PROGRAMA VISITA ÀS ESCOLAS
AVALIAÇÃO DA INFRAESTRUTURA DA ESCOLA
MUNICIPAL DE EDUCAÇÃO BÁSICA ÂNGELA JARDIM BOTELHO
MUNICÍPIO DE VÁRZEA GRANDE - MT

PROGRAMA VISITA ÀS ESCOLAS RELATÓRIO DE LEVANTAMENTO

Objeto da fiscalização: Avaliar a infraestrutura da EMEB Ângela Jardim Botelho (localizada no Município de Várzea Grande - MT)

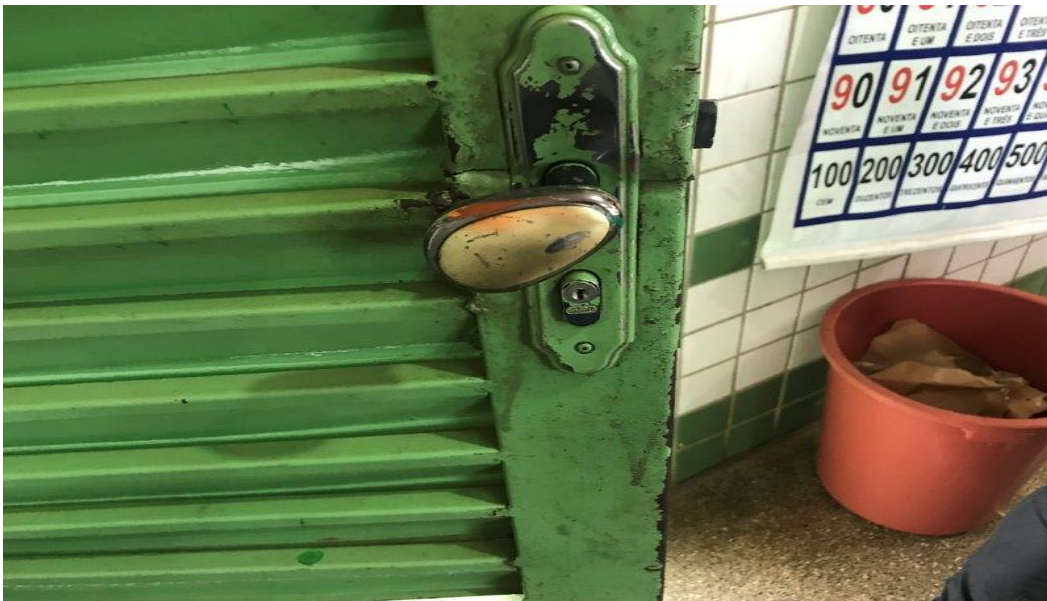
Problemas identificados	Verificou-se a existência de várias portas com a fechadura danificada. Algumas portas necessitam de reparos e outras necessitam ser substituídas (salas de aula: 1, 2, 3, 4, 6 e do 2º ano A; sala de educação inclusiva, sala de diretor e laboratório de informática).
Providências a serem tomadas	-
Prazo para implementação	-
Responsável	-
Status	Solução em andamento.
Análise da equipe técnica	Verificou-se que a sala do Diretor continua sem fechadura. A fechadura da porta do laboratório de informática é antiga, mas funciona, atualmente é a sala do 4º ano B. As salas do 2º ano A, 1, 3, 4 e 6 continuam com as fechaduras das portas danificadas, bem como a sala de educação inclusiva. A fechadura da porta da sala 2 foi trocada. A vidraça da porta de entrada ainda está quebrada.

FECHADURA DANIFICADA (LAB. INFORMÁTICA DESATIVADO)

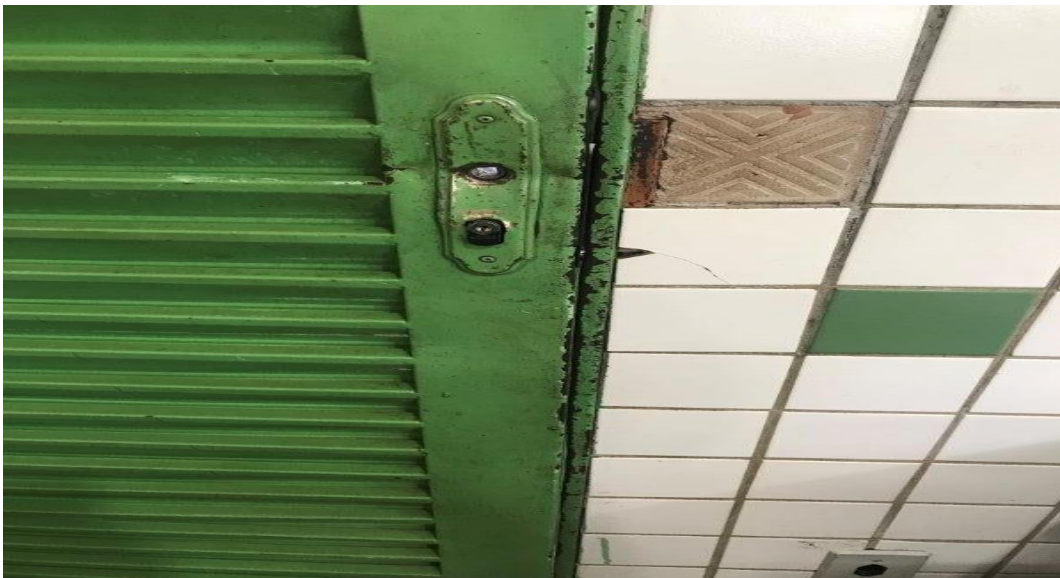
SALA 03 – PORTA EMPENADA

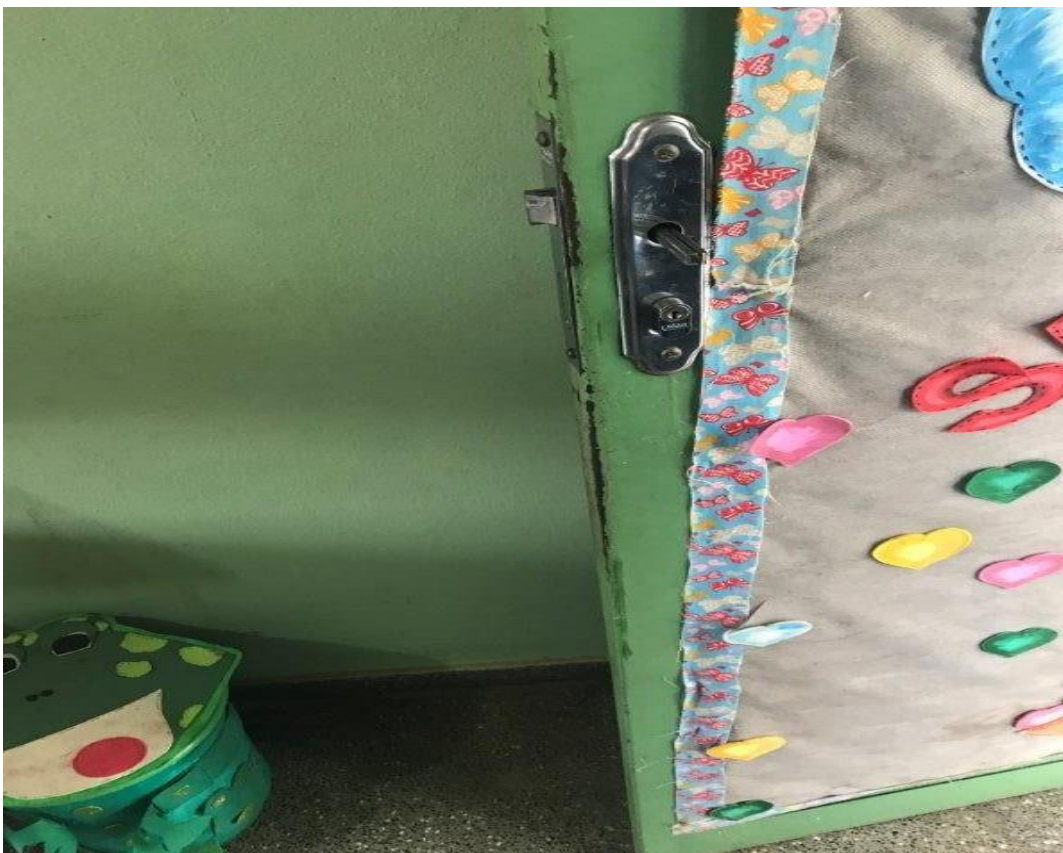
Problemas identificados	Verificou-se a existência de fiação exposta em tomadas no sanitário localizado ao lado da cozinha, na quadra de esportes e na sala de educação inclusiva.
Providências a serem tomadas	-
Prazo para implementação	-
Responsável	-
Status	Solução em andamento.
Análise da equipe técnica	Verificou-se que a fiação exposta do sanitário ao lado da cozinha foi encapada de forma precária, pois os fios ainda estão conectados, não foi devidamente desativada. A fiação exposta da sala de educação inclusiva e ao lado da arquibancada foi resolvida.

FIO ELÉTRICO ENCAPADO COM FITA ISOLANTE, O FIO NÃO FOI RETIRADO.

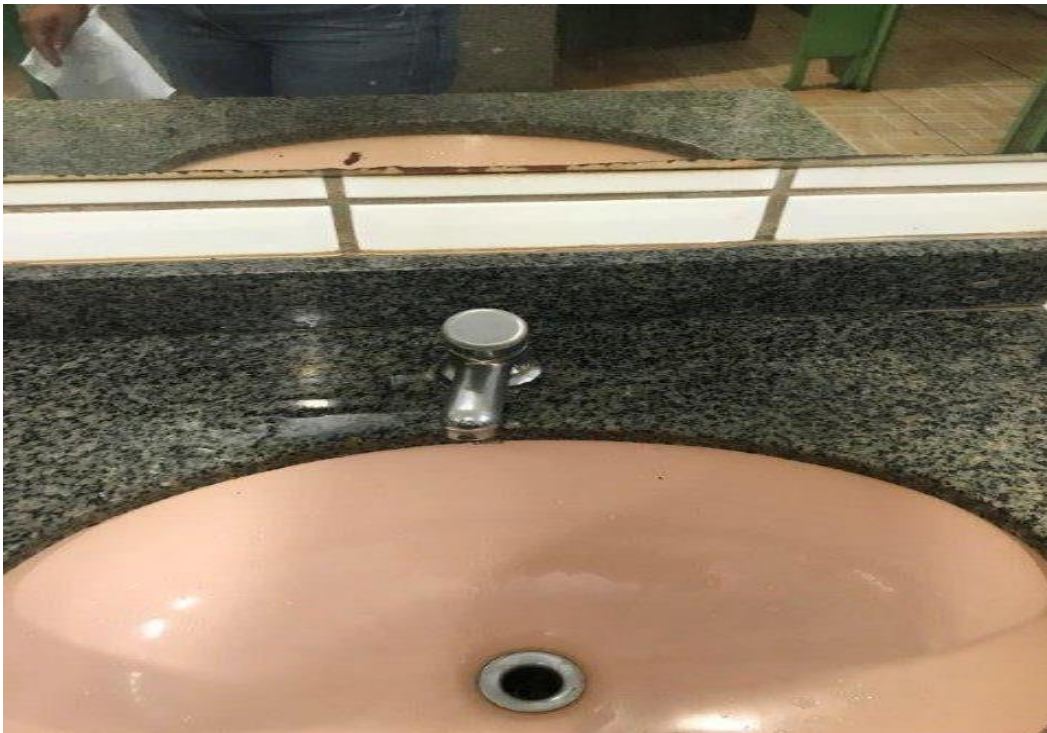
Problemas identificados	Verificou-se que todos os sanitários da escola apresentam uma série de problemas: 1) acionadores de descarga danificados; 2) pias cujos encanamentos estão quebrados e ou com vazamentos; 3) vasos sanitários sem tampa e sem assento; 4) encanamentos de chuveiros improvisados (externos à parede); 5) falta de chuveiros; 6) torneiras quebradas; 7) mármore de box quebrado.
Providências a serem tomadas	-
Prazo para implementação	-
Responsável	-
Status	Solução em andamento.
Análise da equipe técnica	Verificou-se que 1) Os acionadores de descarga do sanitário feminino foram trocados; 2) As pias foram trocadas no sanitário masculino, bem como o encanamento; 3) Os vasos sanitários continuam sem tampa e sem assento no sanitário de funcionário masculino, sanitário masculino de alunos, sanitário masculino dos portadores de necessidade especiais. O vaso do sanitário da cozinha já está com tampa e acionador; observou-se que os vasos dos sanitários feminino dos alunos e dos funcionários estão com tampa e com assentos. Verificou-se que foram desativados os vasos da sala de direção. 4) Os encanamentos dos chuveiros continuam improvisados (externos à parede) no sanitário masculino e no feminino. 5) Continua a falta de chuveiros; 6) As torneiras foram trocadas (sanitário cozinha, sanitário masculino alunos), mas no sanitário feminino a torneira continua solta; 7) O mármore do box continua quebrado.

VASO SEM ASSENTO E SEM TAMPA - SANITÁRIO MASCULINO DE ALUNOS

SALA 03 - AUSÊNCIA DE MESA DE PROFESSORES

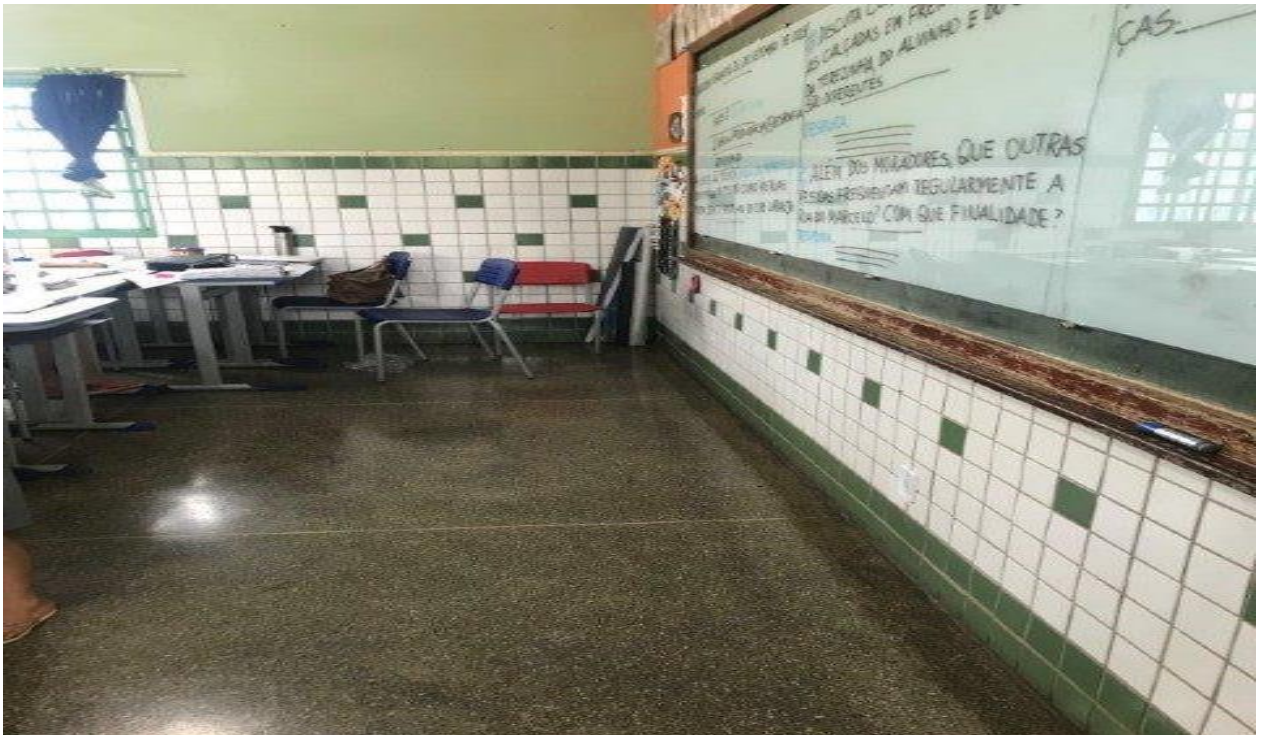
Problemas identificados	Verificou-se que não há mesas dentro das salas de aula para os professores.
Providências a serem tomadas	
Prazo para implementação	-
Responsável	-
Status	Não solucionado.
Análise da equipe técnica	Verificou-se que as salas de aula continuam com falta de mesas para os professores (sala 02 até a sala 08).

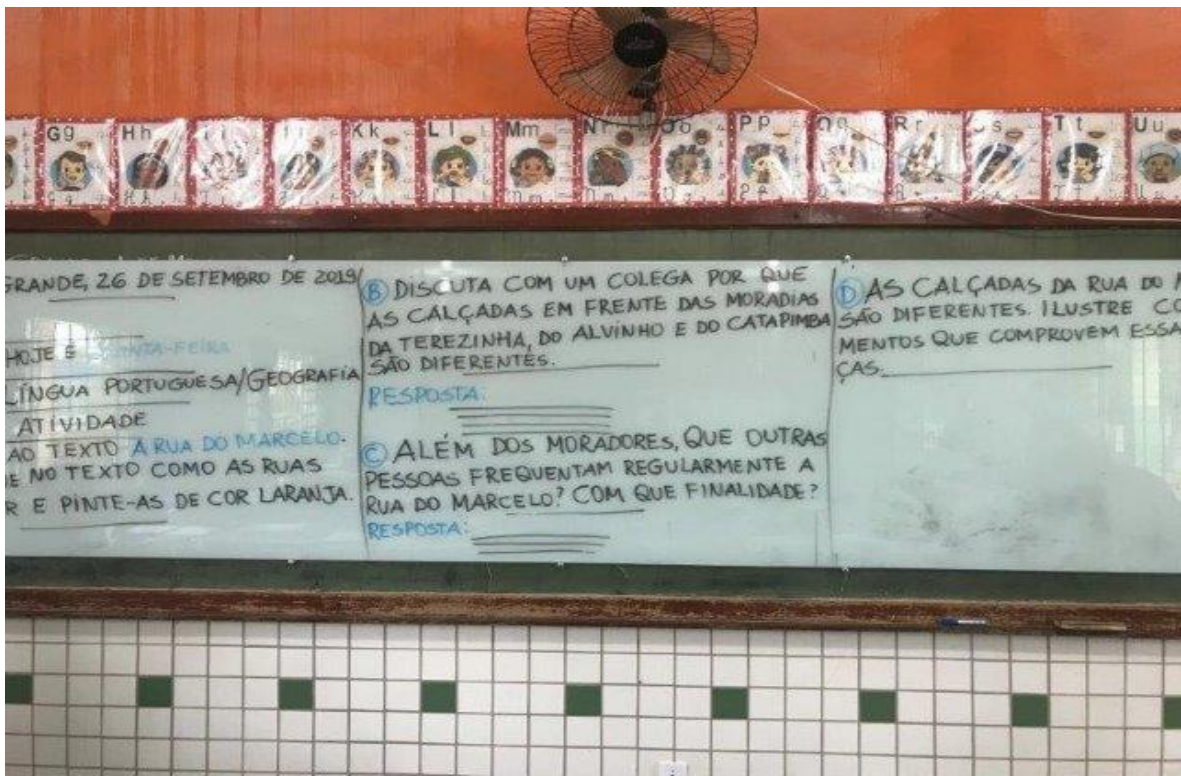
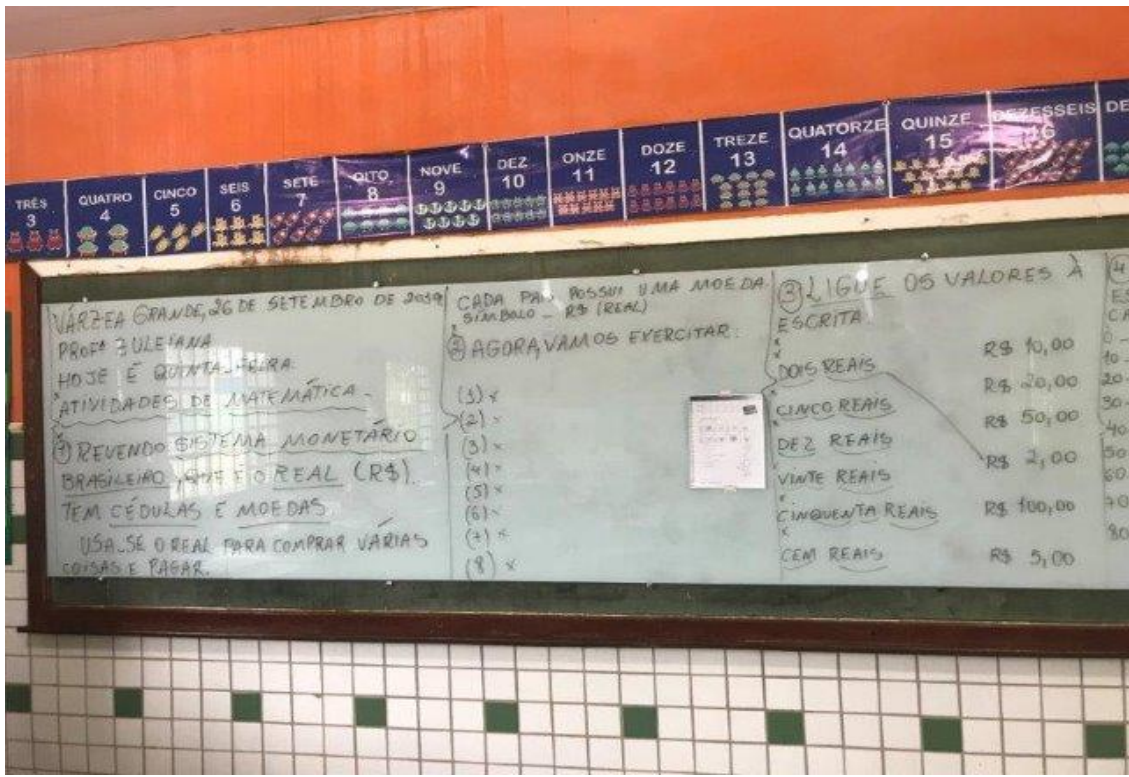
Problemas identificados	Verificou-se que os quadros das salas de aula exigem o uso de giz. Considerando que as salas ficam fechadas, devido ao ar condicionado, o pó do giz acaba se tornando ainda mais prejudicial à saúde dos alunos e professores. Assim, o ideal seria a substituição por quadros que permitam a utilização do pincel (preferencialmente lousas de vidro). Também se verificou que alguns quadros estão tão desgastados que em algumas partes não pega o giz.
Providências a serem tomadas	-
Prazo para implementação	-
Responsável	-
Status	Solucionado.
Análise da equipe técnica	A escola afixou os quadros de vidro e desativou os quadros de giz, em todas as salas de aula.

SALA DA SECRETARIA SEM ESPAÇO PARA A BIBLIOTECA

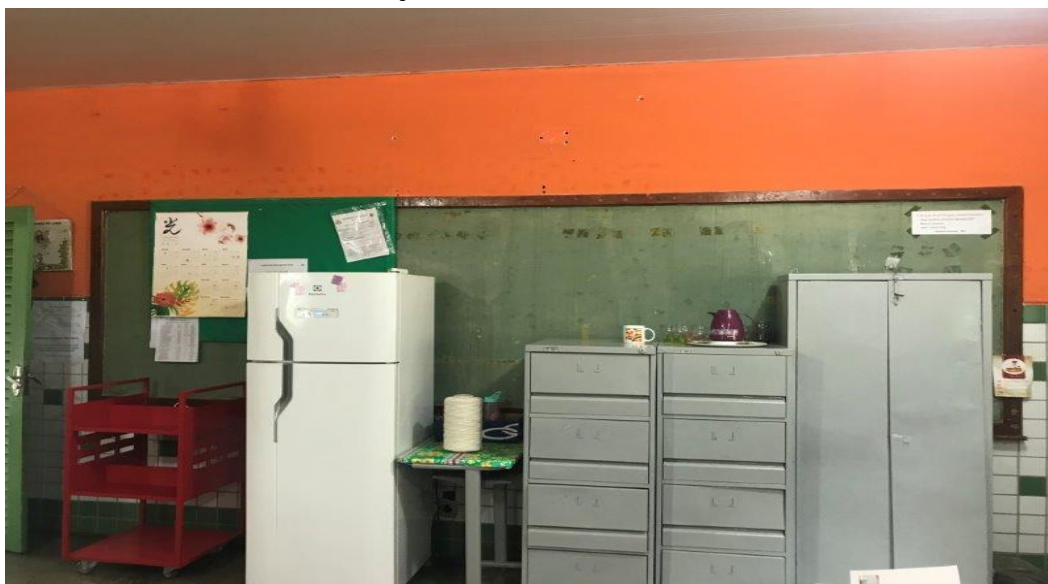
Problemas identificados	Verificou-se que a escola não possui biblioteca. Cabe observar que a escola já teve uma biblioteca, porém foi desativada para transformação em sala de aula, pois as salas de aula não comportavam a demanda de alunos. Cabe observar que a escola possui um ambiente que, em se fechando as laterais, pode ser transformado em biblioteca ou brinquedoteca.
Providências a serem tomadas	-
Prazo para implementação	-
Responsável	-
Status	Não solucionado.
Análise da equipe técnica	Verificou-se que a escola não tem biblioteca e os livros foram transferidos para o anexo da Secretaria. As salas ficam com os livros didáticos.
